Odpowiedzi nr 2 na pytania Wykonawcy.

ZP.271.2.22.2020.ZM.

Brzesko dn. 05.11.2020 r.

BRZESKO
PRZEŁADYWA DROGI (WIELKIEM UL. ZACISZE WRAZ BUDOWA CHODNIKA
I KANALIZACJA DESZCZOWEJ)

PLAN SYTUACYJNY Z ORGANIZACJĄ RUCHU

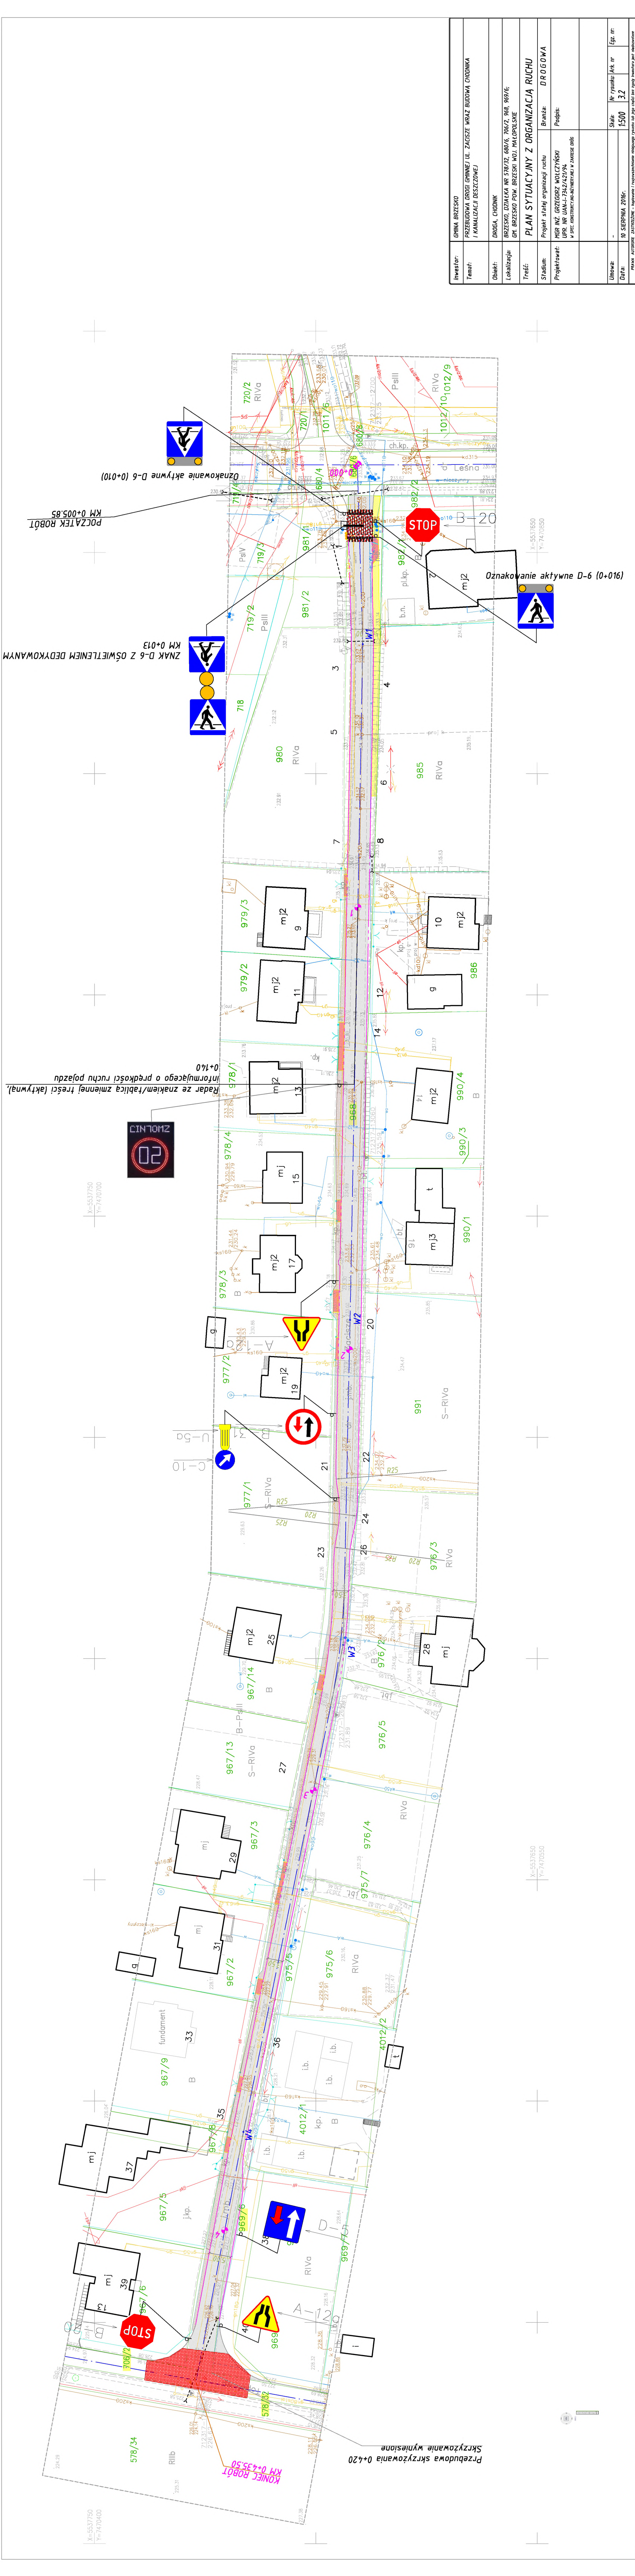
Proszę o sprecyzowanie poz. 7.004 przedmiaru „Wykonanie skrzyżowania wyniesionego”.

Wykonanie skrzyżowania wyniesionego wg technologii:

- rozbiórka naw. bitum. i podbudowy do głęb. 25cm,
- dolna w-wa podbudowy z tłuczni kamiennego 0/63 grub. 30cm,
- podbudowa betonowa /B-20/ gr. 20cm,
- nawierzchnia z kostki brukowej kolor. grub. 8 cm na podsypce cem – piask.,
- nawierzchnia z betonu asfaltowego AC11S (KR-3) gr. 6cm,
- ustawienie słupków do znaków - 3 szt.,
- przymocowanie tablic znaków odblaskowych do słupków, znak kat „A”, „B” - 12 szt.,
zawierających odblaskowe mikrokulki szklane linie: P-13, P-25 - 12 m2.

Powierzchnia skrzyżowania - 115 m2

Do SIWZ dołączono plan sytuacyjny z organizacją ruchu.
